■令和2年7月16日の審査会合における指摘事項の回答

審査会合における指摘事項の回答(No. 1)

審査会合における指摘事項の回答(No. 2)(1/6)

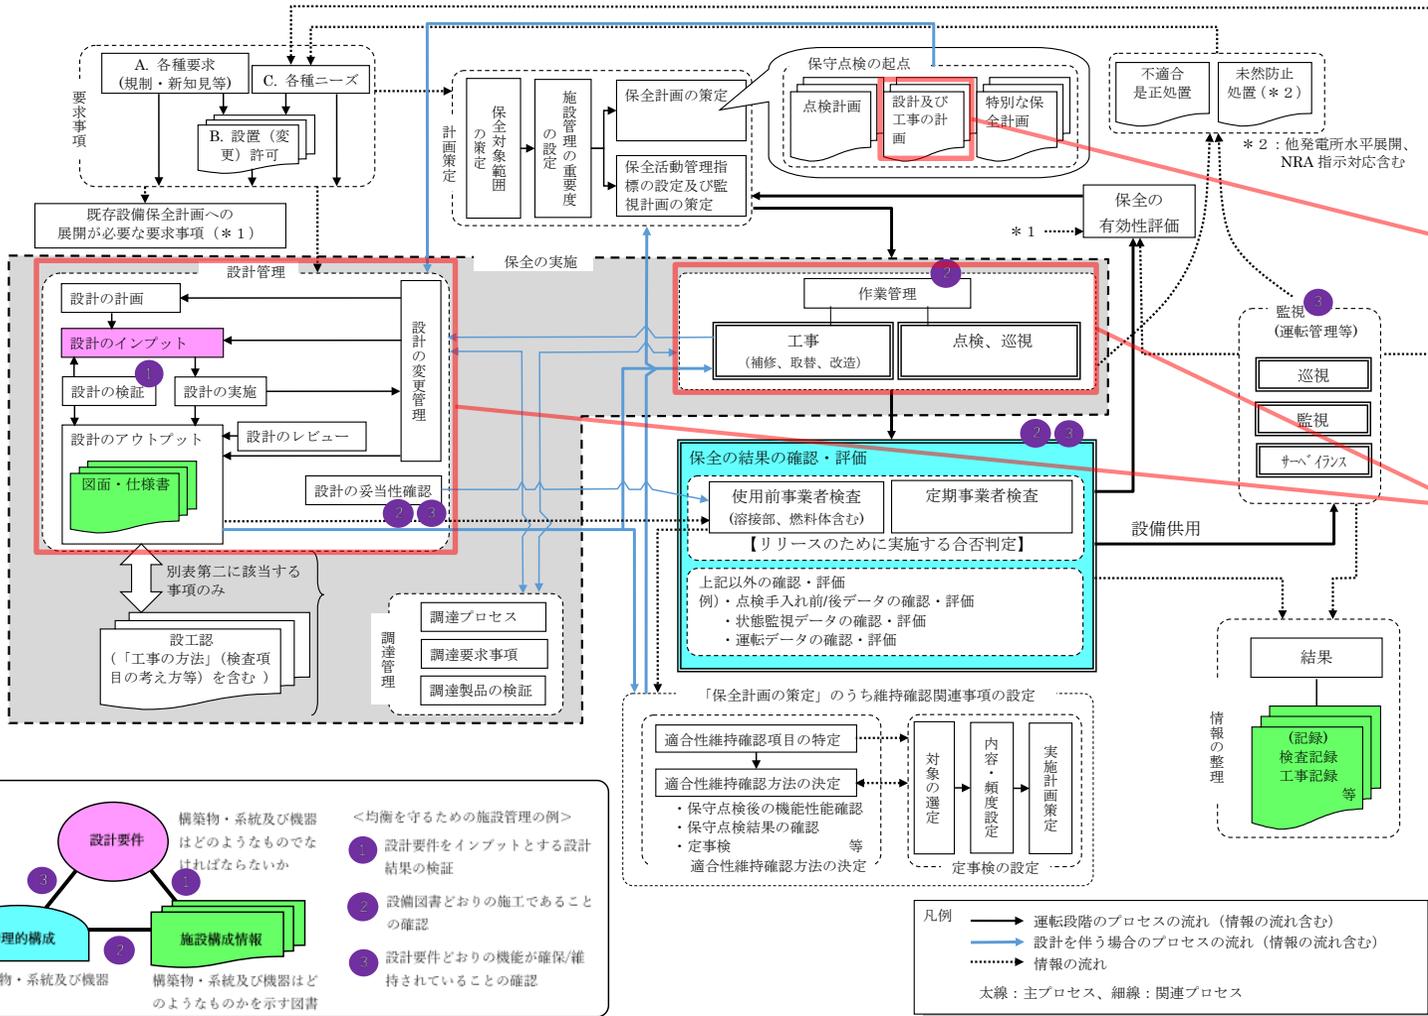
設計管理及び作業管理を個別条文とせずに、第119条の「7.保全の実施」の中に位置付けているが、保全の実施は保全計画に基づいて実施するものであるところ、現状の記載では、新規施設に対する設計管理や作業管理を行う前に保全計画を策定する必要が生じるため、設計管理や作業管理を保全の実施の中でできるのか確認し、整理して説明すること。

○設計や工事を実施する場合には、あらかじめその方法、実施時期および法令手続きの要否等を定めた「設計および工事の計画(保全計画)」を策定する。(四国電力の場合、工事計画説明書を作成する。)

この対象には、新規施設に対する設計や工事を実施する場合も含まれる。
